不具合整理No. 43MD-4-007

## 不具合連絡書

連絡受理日	2012年 4月 27日	AM/PM	2	:	00
不具合受付者名	営業 ・ 品質保証	1	課	近藤	
客先名	京セラコネクタプロダクツ(株)	連絡者名	品質管理課 垣内様		
客先よりの連絡方法	( )電話	( O )郵便	( )荷物	( O )Eメール	( )FAX
不具合区分	( )苦情	( O )不良	( )クレーム		
図番 / 品名	60 8283 316 814 000	/	8283-16Pインシュレータ		
ロットNo./数量	1802SS102	/	2,520

略図(必要な場合のみ)

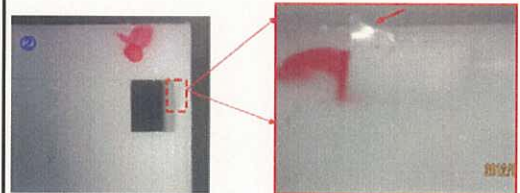
内容  
バリ規格外  
バリ規格:0.2MAX →  
① 0.413 0.325 0.252 (発生率 3/50)  
② 0.293 0.396 0.319 (発生率 5/50)

・成形金型の確認
